## **Bebauungsplan B 5 – Windpark Ochsenauel; Gemeinde Hürtgenwald Stellungnahmen der Verwaltung zu den Stellungnahmen der Behörden und sonstigen Träger öffentlicher Belange aus der Beteiligung gem. § 4 Abs. 1 und 2 BauGB**

**Bebauungsplan B 5 – Windpark Ochsenauel; Gemeinde Hürtgenwald**

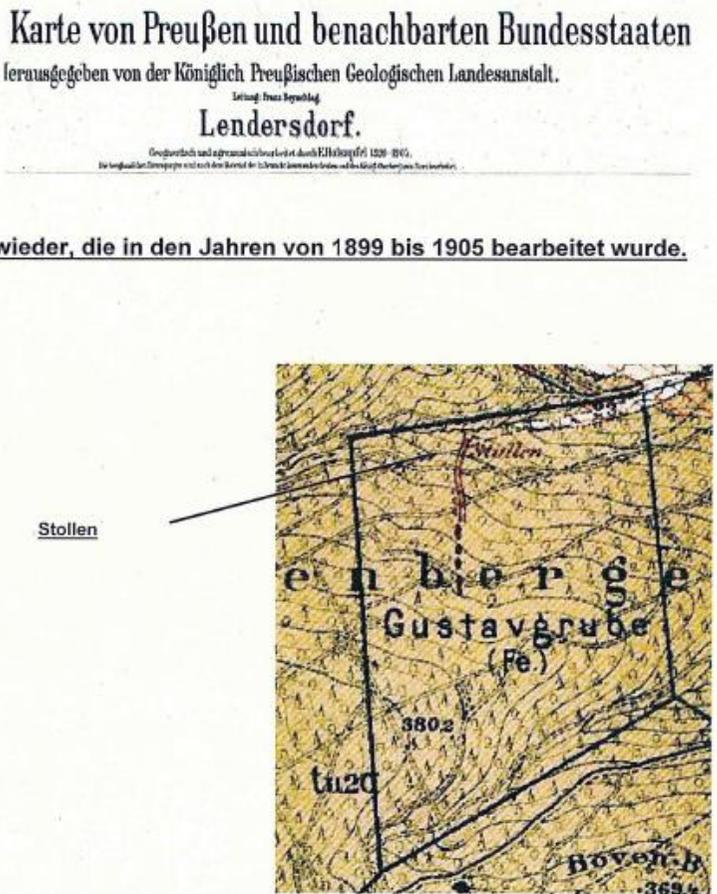
<p><b>41 Bezirksregierung Arnsberg – Dezernat 65 – Rechtsangelegenheiten / Markscheidewesen – Abt. 6</b></p>		
<p><b>41.1 Mit Schreiben vom 17.01.2013</b></p>		
<p><b>41.1.a Bergrecht</b></p>		
<p>Das o. a. Plangebiet befindet sich teilweise über dem auf Eisenerz verliehenen, inzwischen erloschenen Bergwerksfeld „Gustavgrube“. Die letzte Eigentümerin des erloschenen Bergwerksfeldes „Gustavgrube“ ist nach meinen Erkenntnissen nicht mehr erreichbar.</p>	<p><i>Die Stellungnahme erfordert keine Anpassung der Plankonzeption, da alleine die Lage des Plangebietes auf den vorgebrachten, ehemals bergbaulich genutzten Bereichen keine bodenrechtlichen Spannungen erzeugt.</i></p>	<p><i>Die Stellungnahme wird in Teilen berücksichtigt.</i></p>

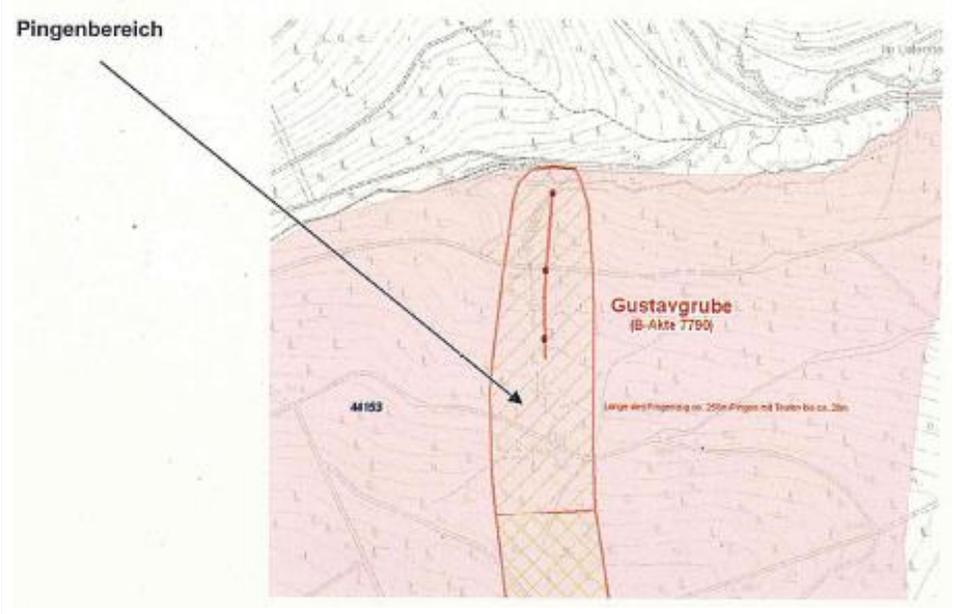
Stellungnahmen	Abwägungsvorschlag	Beschlussvorschlag
<p>In der entsprechenden Mutungsübersichtskarte – MUEK Linksrheinisch – ist in dem Bereich des erloschenen Bergwerksferldes „Gustavgrube“ ein Stollen dargestellt (vgl. auch Anlage 1,2 und Anlage 3).</p> 	<p><b>Eine Kennzeichnung in dem Bebauungsplan wird nicht vorgenommen, da in dem Bereich der vermuteten bergbaulichen Einwirkungen keine Windenergieanlagen geplant sind und die Standsicherheit der Windenergieanlagen durch bauliche Maßnahmen gewährleistet werden kann. Aus diesem Grund sind keine Beeinträchtigungen der Planung zu erwarten, weshalb auf kostenintensive, gutachterliche Untersuchungen zur Bestimmung der Lage bergbaulicher Einwirkungen verzichtet werden kann.</b></p> <p><b>Ferner wird der folgende Hinweis in den Bebauungsplan aufgenommen:</b></p> <p><b>„Bergbau</b></p> <p><b>Der Geltungsbereich dieses Bebauungsplanes befindet sich teilweise über dem auf Eisenerz verliehenen, inzwischen erloschenen Bergwerksfeld „Gustavgrube“. Die letzte Eigentümerin des erloschenen Bergwerksfeldes „Gustavgrube“ ist nach den Erkenntnissen der Bezirksregierung Arnsberg nicht mehr erreichbar. In der entsprechenden Mutungsübersichtskarte – MUEK Linksrheinisch – ist in dem Bereich des erloschenen Bergwerksfeldes „Gustavgrube“ ein Stollen dargestellt. Grubenbilder liegen für den angesprochenen Planbereich bei der Bezirksregierung Arnsberg nicht vor. Einem Schreiben des ehemaligen Feldeseigentümers ist zu entnehmen, dass durch Kriegseinwirkungen sämtliche Unterlagen vernichtet wurden.</b></p> <p><b>Ebenfalls ist in dem Geltungsbereich dieses Bebauungsplanes in dem ehemaligen Bergwerksfeld „Friedrich“ die Aufschließung einer Bleierzlagerstätte (Koordinate R = 2529320 / H = 5619510) dokumentiert. Bekannt ist, dass das Bleierzlager in Nord-Süd-Richtung streicht und mit 60 Grad nach Osten einfällt. Neben der Bleierzlagerstätte wurde ein Toneisensteingang aufgeschlossen. In dieser Lagerstätte hat Bergbau durch Stollenbetrieb stattgefunden. Da diese Eisenerzlagerstätte den der Bezirksregierung Arnsberg vorlie-</b></p>

Stellungnahmen	Abwägungsvorschlag	Beschlussvorschlag
<p><u>Der Stollen findet sich auch auf der ...</u></p>  <p><u>...wieder, die in den Jahren von 1899 bis 1905 bearbeitet wurde.</u></p> <p>Grubenbilder liegen für den angesprochenen Planbereich bei der Bezirksregierung Arnsberg Abt. Bergbau und Energie in NRW nicht vor. Einem Schreiben des ehemaligen Feldeseigentümers vom 25.09.1948 ist zu entnehmen, dass durch Kriegseinwirkungen sämtliche Unterlagen, insbesondere Zeichnungen</p>	<p><i>genden Beschreibungen nach das gesamte Plangebiet mittig in Nord – Süd – Richtung durchstreicht, ist nicht dokumentierter (Uralt-)Bergbau in der gesamten Lagerstätte nicht auszuschließen.</i></p> <p><i>Innerhalb der Planfläche befinden sich, folgende Tagesöffnungen des Bergbaus: 2529/5620/001TÖB, 2529/5620/002TÖB, 2529/5620/003TÖB. Die Genauigkeit der Mittelpunktkoordinaten der erfassten stillgelegten Tagesöffnungen des Bergbaus beträgt in der Regel ca. ± 1 m bis ca. ± 25 m und ist abhängig von der Genauigkeit der jeweils zugrunde liegenden Unterlagen sowie dessen Einpassungsfähigkeit in die heutige Tagessituation. Über den Ausbau des Stollens bzw. des Schachtkopfes, die Beschaffenheit sowie die Verfüllung und letztendlich auch über die Sicherung können keine Angaben gemacht werden, da der Bezirksregierung Arnsberg diesbezüglich keine Unterlagen vorliegen. Eine Aussage bezüglich der Standsicherheit der Tagesoberfläche im Bereich der Tagesöffnungen ist deshalb nicht möglich.</i></p> <p><i>Folgende allgemeingültige Hinweise zur Einwirkungsrelevanz der o.g. umgegangenen bergbaulichen Tätigkeiten sind zum jetzigen Zeitpunkt von Seiten der Bezirksregierung Arnsberg möglich:</i></p> <ul style="list-style-type: none"> <li><i>• Nach der allgemeinen Lehrmeinung wirkt ein Stollen auf die Tagesoberfläche ein, wenn die Festgesteinsüberdeckung die drei- bis fünffache Höhe des Stollens unterschreitet.</i></li> <li><i>• Ein Nachsacken ober Abgehen der ggf. vorhandenen Verfüllsäule oder ein Einstürzen der im Bereich der Planung gelegenen Schächte lässt sich auf Dauer nicht ausschließen. Bei einem Eintritt eines solchen Ereignisses muss in der näheren Umgebung der Tagesöffnung mit einem Einbruch und / oder einer Ab-</i></li> </ul>

Stellungnahmen	Abwägungsvorschlag	Beschlussvorschlag
<p>Pingenbereich</p>

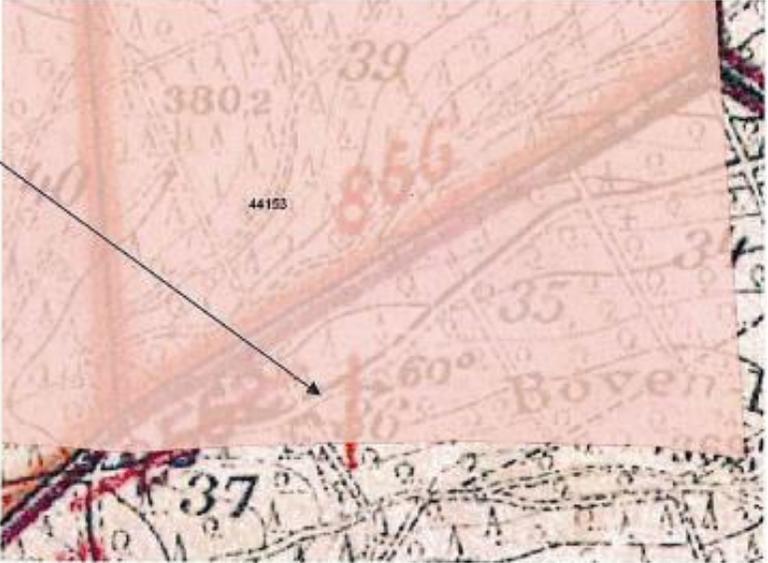
Stellungnahmen	Abwägungsvorschlag	Beschlussvorschlag
<p>Der „Pingenbereich“ ist ebenfalls in dem DGM – Relief – Layer gut zu erkennen</p>  <p>Ebenfalls ist hier am südlichen Rand des Plangebietes in dem ehemaligen Bergwerksfeld „Friedrich“ die Aufschließung einer Bleierzlagerstätte im Bereich der Koordinate R = 2529320 / H = 5619510 dokumentiert.</p>

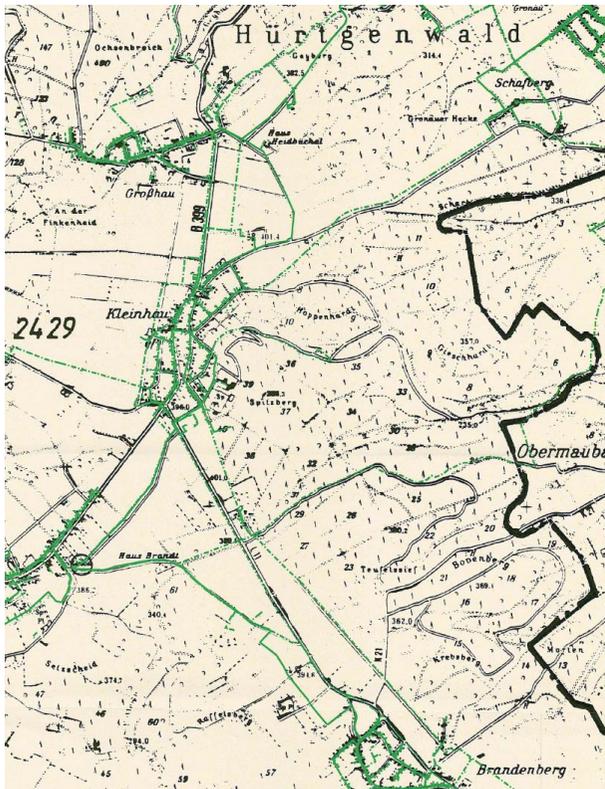
Stellungnahmen	Abwägungsvorschlag	Beschlussvorschlag
 <p>„in Rot“ – Bauleitplanung der Gemeinde Hürtgenwald</p> <p>Gustavgrube (B-2416 7794)</p> <p>Friedrich (B-4416 7792)</p> <p><b>Bereiche des tagesnahen- bzw. oberflächennahen Bergbaus</b> Innerhalb der Planfläche befinden sich, wie bereits erwähnt, derzeit folgende Tagesöffnungen des Bergbaus (vgl. hierzu Anlage 1, 2 und Anlage 3): 2529/5620/001TÖB 2529/5620/002TÖB 2529/5620/003TÖB</p> <p>Die bei der Bezirksregierung Arnsberg Abt. Bergbau und Energie in NRW vorhandenen Erkenntnisse, über die in den Anlagen aufgeführten „Tagesöffnungen des Bergbaus“, sind dem SATÖB – Auszug (vgl. Anlage 3) zu entnehmen. Die Mittelpunktkoordinaten der stillgelegten Tagesöffnungen des Bergbaus wurden anhand der hier vorhandenen Unterlagen ermittelt. Die Genauigkeit der Mittelpunktkoordinaten der erfassten stillgelegten Tagesöffnungen des Bergbaus beträgt in der Regel ca. ± 1 m bis ca. ± 25 m und ist abhängig von der Genauigkeit der jeweils zugrunde liegenden Unterlagen sowie dessen Einpassungsfähigkeit in die heutige Tagessituation. Über den Ausbau des Stollens bzw. des Schacht-</p>

Stellungnahmen	Abwägungsvorschlag	Beschlussvorschlag
<p>kopfes, die Beschaffenheit sowie die Verfüllung und letztendlich auch über die Sicherung können keine Angaben gemacht werden, da der Abteilung 6 diesbezüglich keine Unterlagen vorliegen. Eine Aussage bezüglich der Standsicherheit der Tagesoberfläche im Bereich der o. g. Tagesöffnungen ist aus vorerwähnten Gründen deshalb nicht möglich.</p> <p>Folgende allgemeingültige Hinweise zur Einwirkungsrelevanz der o. g. umgegangenen bergbaulichen Tätigkeiten sind zum jetzigen Zeitpunkt von hier aus möglich:</p> <ul style="list-style-type: none"><li>• Nach der allgemeinen Lehrmeinung wirkt ein Stollen auf die Tagesoberfläche ein, wenn die Festgesteinsüberdeckung die drei- bis fünffache Höhe des Stollens unterschreitet.</li><li>• Ein Nachsacken ober Abgehen der ggf. vorhandenen Verfüllsäule oder ein Einstürzen der im Bereich der Planung gelegenen Schächte lässt sich auf Dauer nicht ausschließen. Bei einem Eintritt eines solchen Ereignisses muss in der näheren Umgebung der Tagesöffnung mit einem Einbruch und / oder einer Absenkung der Tagesoberfläche gerechnet werden.</li><li>• Die vermutlich innerhalb des Plangebietes im oberflächennahen bzw. tagesnahen Bereich vorhandenen Hohlräume und / oder Verbruchzonen können zu einer Setzung der Tagesoberfläche führen.</li><li>• In der beiliegenden Anlage 1 (Maßstab 1:10000) werden die hier derzeit bekannten „Tagesöffnungen des Bergbaus“ (mit Kennziffer) dargestellt.</li><li>• In der beigefügten Anlage 2 (Maßstab 1: 20000) werden die hier derzeit bekannten „Tagesöffnungen des Bergbaus“ (mit Kennziffer) dargestellt. Kartengrundlage ist hier ein Auszug aus der Mutungsübersichtskarte.</li><li>• Die Anlage 3 enthält eine Aufstellung (Ergebnisliste „Tagesöffnungen des Bergbaus“, SATÖB – Auszüge) der bergbaulich bedingten Tagesöffnungen (Stand 17.01.2013).</li></ul> <p>Hinsichtlich der gutachterlichen Einschätzung der Einwirkungsrelevanz des o. g. Bergbaus empfehle ich Ihnen, einen Sachverständigen einzuschalten und auf der Grundlage dieser Untersuchungsergebnisse ggf. teilweise eine Kennzeich-</p>

Stellungnahmen	Abwägungsvorschlag	Beschlussvorschlag
<p>nung gemäß § 9 Abs. 5 BauGB vorzunehmen.</p> <p>Im Rahmen des Verfahrens und vor der Durchführung von Baumaßnahmen besteht die Möglichkeit, die hier befindlichen Unterlagen einzusehen und sich über die bergbauliche Situation zu informieren. Die Einsichtnahme ist hier schriftlich zu beantragen und kann auch von einem beauftragten Sachverständigen durchgeführt werden.</p> <p>Für Rückfragen stehe ich jederzeit gerne zur Verfügung.</p>		
<p><b>41.2 Mit Schreiben vom 27.05.2015</b></p>		
<p><b>41.2.a Bergrecht</b></p>		
<p><i>Meine Stellungnahme vom 17.01.2013 hat weiter Bestand. Ich empfehle Ihnen, die in meiner o.a. Stellungnahme dargestellten "bergbaulichen Belange" auch in der Begründung zum Bebauungsplan Nr. B 5, "Windpark Ochsenauel" einzuarbeiten.</i></p> <p><i>Ebenfalls empfehle ich, im Entwurf zum Bebauungsplan (Maßstab 1:5000) die entsprechenden Bereiche nach § 9 Abs. 5 BauGB zu kennzeichnen.</i></p> <p><i>Für Rückfragen stehe ich Ihnen jederzeit gern zur Verfügung.</i></p>	<p><i>Die Stellungnahme wird in Teilen Berücksichtigt. Ein Hinweis bzgl. der vorgebrachten Belange wurde bereits in den Bebauungsplan sowie in dessen Begründung aufgenommen (Vgl. hierzu auch Nr. 41.1.a).</i></p> <p><i>Die in der Stellungnahme vom 17.01.2013 vorgebrachten bergbaulichen Belange werden ferner in dem Umweltbericht, welcher gem. § 2a Satz 3 BauGB Bestandteil der Begründung ist, eingearbeitet.</i></p> <p><i>Zur Kennzeichnung in dem Bebauungsplan vgl. Nr. 41.1.a</i></p>	<p><i>Die Stellungnahme wird in Teilen berücksichtigt.</i></p>
